# 디자인 단일화 및 구조개선 계획(안)

2017. 10.

기 술 본 부  
[건축처]

## 3. 구조개선

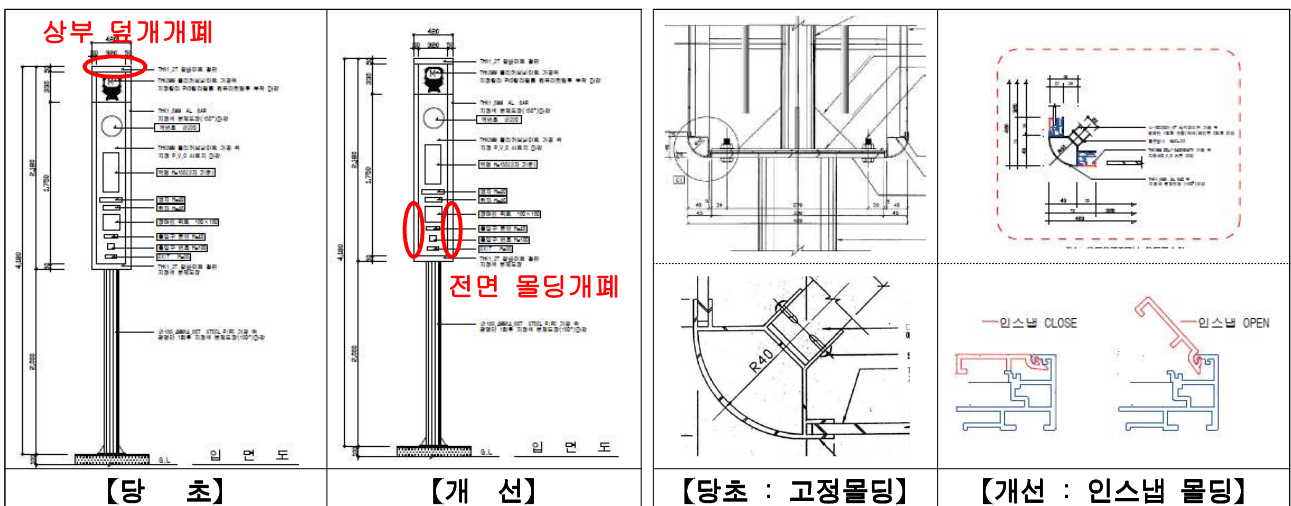
- 폴사인 최상부(4,280mm) 덮개 개폐구조로 전기설비 점검 및 보수(정비) 시,

- 폴사인 교체 및 정비 시, 트럭탑재형 크레인(2ton) 사용 등에 따른 교통방해 및 보수 비용(약 135천원/개소) 과다

### □ 상부 덮개 개폐 ◻ 전면 몰딩 개폐 구조로 개선

- 폴사인 4면 몰딩을 인스냅<sup>1)</sup> 프레임 구조로 개선

→ 도구 없이 해체조립

- 해체조립 높이 : 4,280mm → 2,000mm로 개선

- 빗물 유입 차단으로 누전 및 구조체 부식 방지
